Mitt.: COMUNE DI TORRILE

S.Polo di Torrile, li 27.01.2011

Oggetto: Conferenza dei servizi sul progetto preliminare relativo all'Autostrada Cispadana ed al sistema della viabilità di adduzione – Osservazione preliminare al tracciato del tratto B – Opera 2 PR

# PSC\_2

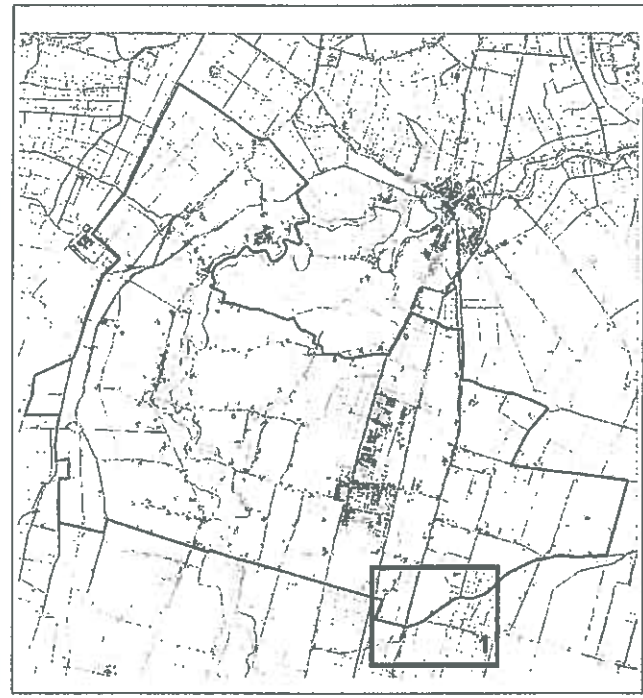
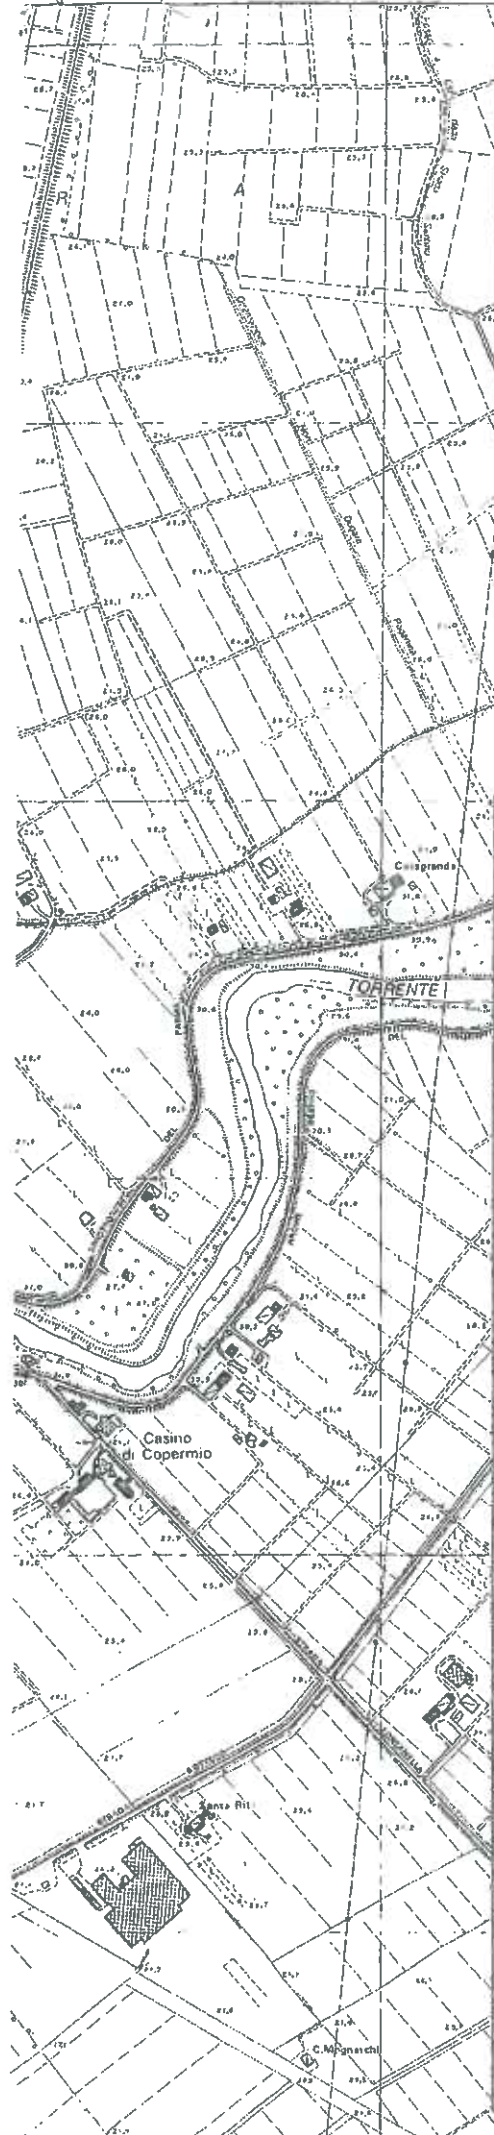
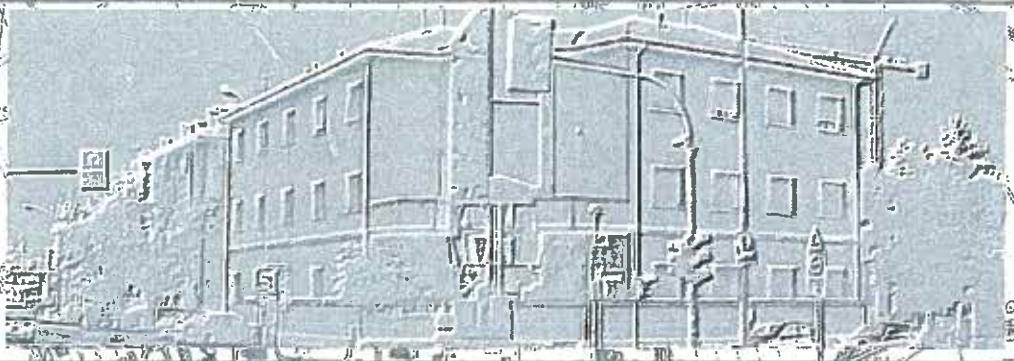
Il progetto non è conforme allo strumento urbanistico, in quanto si sovrappone ad un'area classificata come ambito produttivo dalla variante PSC-POC-RUE del Comune di Torrile, adottata con gli atti del C.C. n°18-19-20 del 16/05/2006 ed approvata con gli atti del C.C. n°20-21-22 del 19/07/2007, dopo avere scontato tutti i passaggi di concertazione e pubblicità previsti dalla legge urbanistica regionale.

Il progetto confligge con opere già realizzate, in quanto l'urbanizzazione del suddetto ambito produttivo, approvata dal Comune di Torrile con la deliberazione del C.C. n°35 del 04/08/2009, è in fase di ultimazione.

Oltre ad attraversare lo svincolo di accesso alla nuova strada di lottizzazione, il tracciato prospettato attraversa lotti produttivi privati ed è prossimo ad una nuova costruzione già realizzata, facente parte dell'ambito stesso.

Infine si deve fare presente che lo schema progettuale nulla dice rispetto alle intersezioni esistenti, in particolare con strada comunale del Malcantone, il cui ramo Ovest, in Comune di Torrile, collega la S.P. 72, non solo con la frazione di Gainago, ma anche con l'impianto di compostaggio RSU di rilevanza sovracomunale, mentre il ramo Est collegherà il depuratore intercomunale previsto dal PTCP, entrambe intersezioni da salvaguardare e risolvere in maniera adeguata, dovendo servire i suddetti impianti.

Per queste ragioni, necessita valutare correzioni o soluzioni alternative, da definire anche in relazione alle esigenze ed agli apporti dell'Amministrazione Provinciale, del Comune di Mezzani, di IREN S.p.a. e, probabilmente, delle proprietà interessate.
